Betreff: Stellungnahme des BUND Thüringen zum Verfahren „Vorhaben-bezogener Bebauungsplan „Photovoltaik-Freiflächenanlage – Hinter der Kirche in Großballhausen“ der Gemeinde Ballhausen“, Entwurf

Ihr Schreiben vom 24.04.2026

Abbildung 1: Übersicht über das Feldhamster-Schwerpunktgebiet 16 und Lage der Planfläche (blauer Kreis).

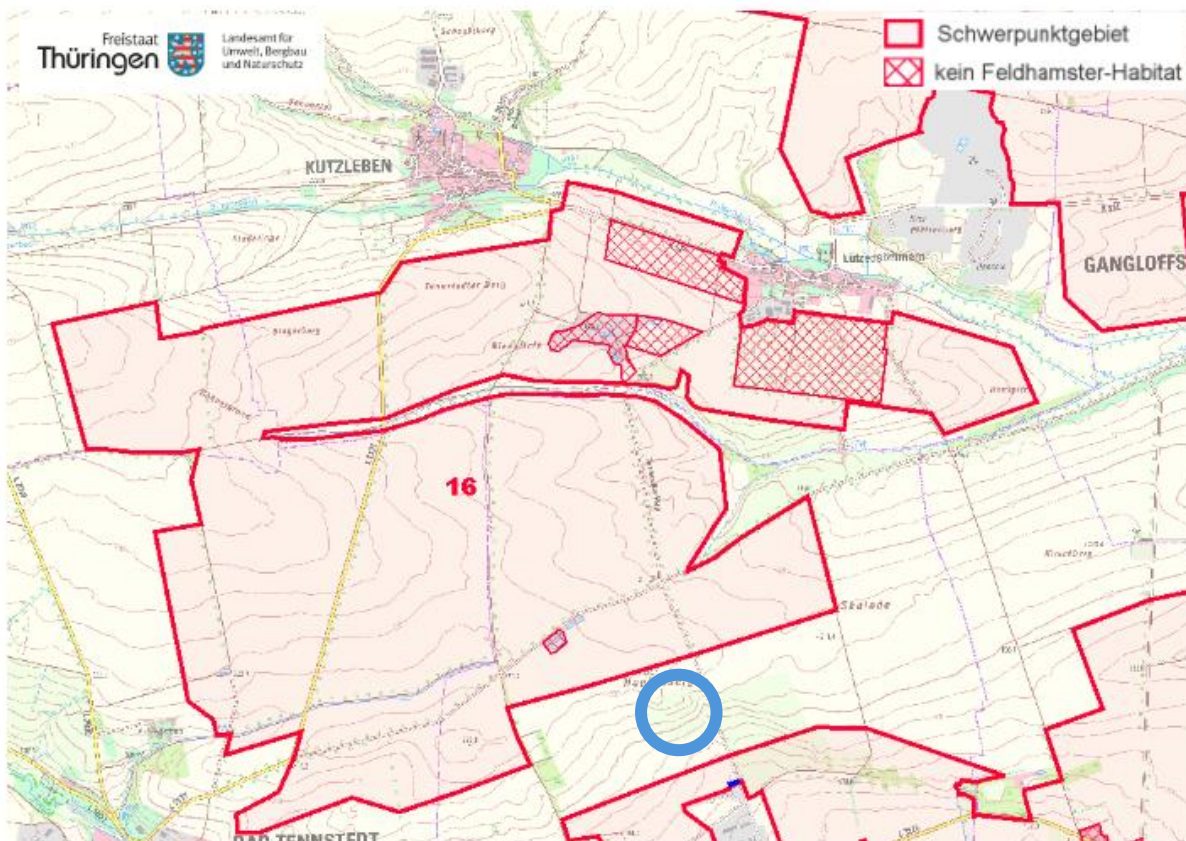
Auch wenn die Fläche nicht direkt in sondern „nur“ zwischen den zwei Feldhamster-Schwerpunktgebieten (SPG 16 und SPG 17) liegt, ist die Errichtung einer PV-FFA an diesem Standort für uns ausgeschlossen. Schutzmaßnahmen zum Erhalt der Art haben auch die Ausbreitung von Populationen zum Ziel. Diese dürfen nicht durch Vorhaben konterkariert werden. Zerschneidung der Landschaft ist eine der wesentlichen Rückgangsursachen der Art. Im Steckbrief zum SPG 16 steht: „Im Hinblick auf Landschaft und Biotopverbund ist der Übergang von SPG 16 nach Süden zu SPG 17 fließend. Zwischen beiden SPG befindet sich lediglich eine max. 1 km breite Zone ungeeigneter Böden, die problemlos überwandert werden kann. Barrieren sind nicht vorhanden. [...] **SPG 16 kann im Komplex mit SPG 17 betrachtet werden**, dann Priorität 1 (Gebiete > 1.500 ha, unzerschnitten).“ Gebiete > 1.500 ha haben dabei eine besondere Bedeutung im Hinblick auf die Verbesserung des FFH-Erhaltungszustands.⁴

Als Risikofaktor wird im Steckbrief bspw. der „Flächenverlust durch Erschließungen“ genannt. Als Handlungsbedarf demzufolge die „Begrenzung der Flächenverluste durch Erschließung und Überbauung“. Das Artenhilfsprogramm/ die SPG definieren ebenso die „Vermeidung von Eingriffen mit Auswirkungen auf den Erhaltungsgrad der lokalen Population der Feldhamster“

als Schwerpunkt des Feldhamsterschutzes und „Verbesserung der Habitatkonnektivität (Vernetzung zu angrenzenden Feldhamster-Schwerpunktgebieten)“ als Maßnahme.

Diese Vorgaben stehen der Errichtung einer PV-FFA im genannten Bereich diametral entgegen, weswegen die Anlage an diesem Standort kategorisch abzulehnen ist.

Abbildung 2: Unserer Ansicht nach, dominieren Böden mit „mittlerer“ Eignung, durchsetzt von Teilflächen mit der Bewertung „hoch“.

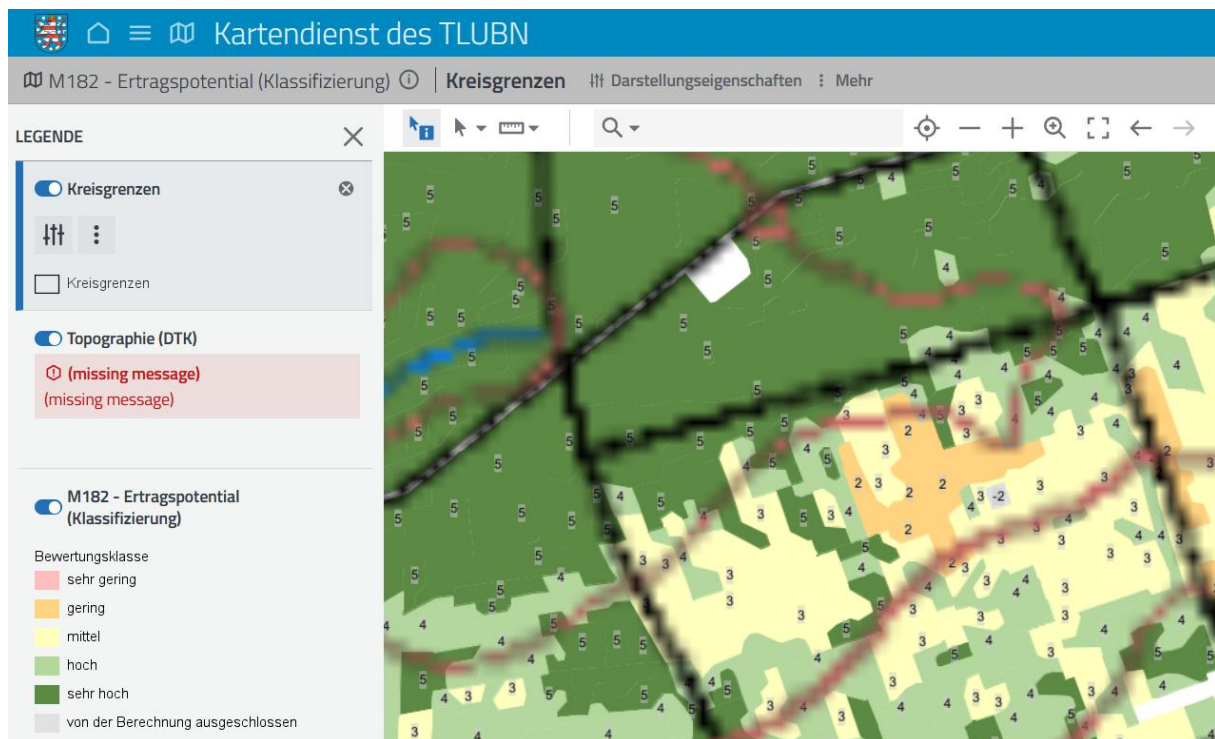
Abbildung 8 im Umweltbericht soll die Gesamtbewertung Bodenfunktionserfüllungsgrad im Plangebiet darstellen. Leider fehlt in der Abbildung das blau umrandete Plangebiet sowie auch eine Klassifizierung der abgebildeten Farben. Insofern lässt sich die Angabe, dass die Böden im Plangebiet größtenteils mit „gering“ bewertet werden, nicht nachprüfen. Abbildung zwei in unserer Stellungnahme deutet eher darauf hin, dass die Böden mit „mittel“ bis „hoch“ zu bewerten sind.
